特定原子力施設監視・
評価検討会(第4回)
資料5-1
(第3回資料5-1を一部改定)

福島第一原子力発電所 1～4号機本館建物の基準地震動Ssに対する 耐震安全性評価について

平成25年2月21日
東京電力株式会社

4号機原子炉建屋（1F4-R/B）周辺状況

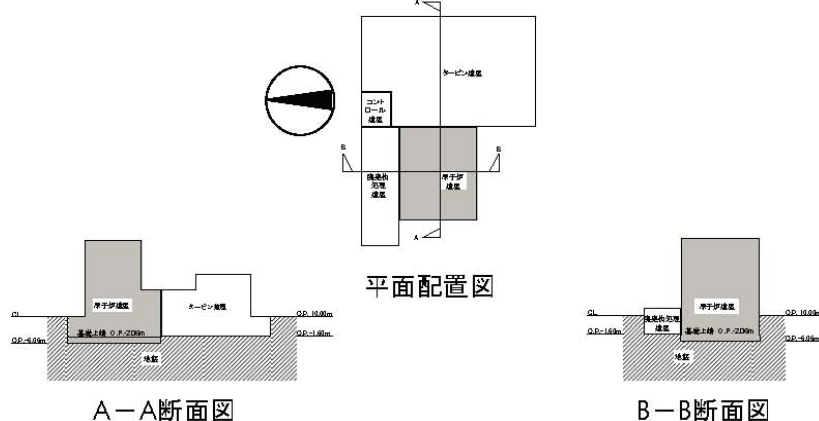
②地盤による埋め込み効果の適用性について。

JEAC4601-2008では、地下部分の大部分（3面または面積で75%以上）が周辺地盤と接している場合には全面埋込みと同様な埋込み効果が期待できるものとしている。

1～4号機原子炉建屋周辺には隣接建屋があるが、基礎板側面については3面以上が周辺地盤と接しており、埋め込み効果が期待できるものとして、NOVAKの方法による側面ばねを考慮している。なお、タービン建屋・コントロール建屋・廃棄物処理建屋については、埋め込み効果は考慮していない。

原子炉建屋の周辺状況について、4号機を例示する。

タービン建屋地下滞留水塩素イオン濃度経時変化

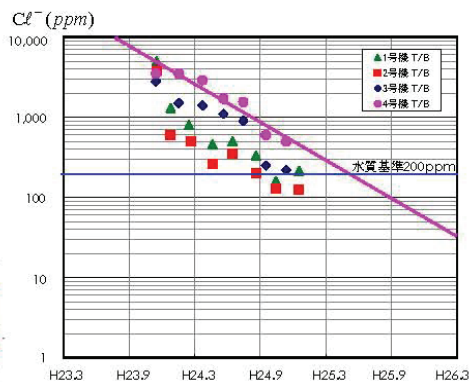
③地下部に滞留水を貯留する建屋において、滞留水に含まれる塩化物による建屋の構造強度及び耐震性の低下のリスクについて

津波による浸水を受けた建屋（キャスク保管建屋）の鉄筋が、腐食による断面欠損を生じていないことを確認した。

また、淡水化装置により、地下滞留水の塩素イオン濃度が低下しており、平成25年度上半期には、全域で水道水の基準値200ppm以下になると推定した。

今後、地下滞留水の塩素イオン濃度を継続的に確認すると共に、作業安全性が確保された時点で目視点検を実施する。
